SERVICE INFO – INA 0097

Промени в ролките на някои обтягащи рамена за задвижването на допълнителни агрегати

Модели: Audi, Ford, Renault Trucks, Seat, Škoda, VW

Снимка 1: Поглед отблизо на ролката в предишния вариант (отляво) и в новия вариант (отдясно)

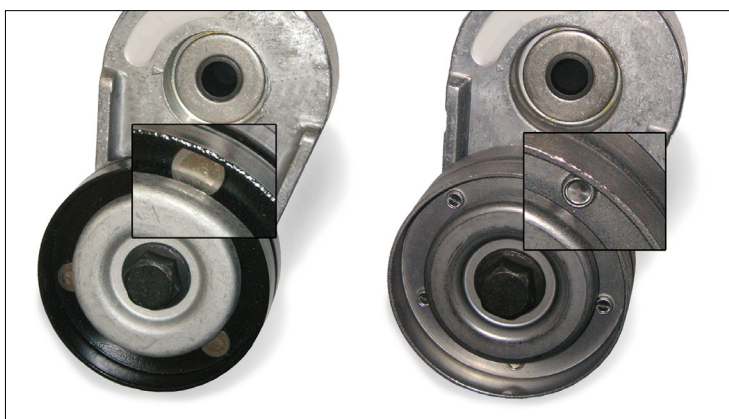
Както е показано на Снимка 1, разликите са покритието (преди черно, сега метално сиво) и връзката между двете половини на ролката (преди занитени, сега вкопчани)

По време на преходния период ще разполагаме със смесени наличности. И двата варианта отговарят на техническите изисквания и могат да бъдат използвани без ограничения за посочените в каталога автомобили.
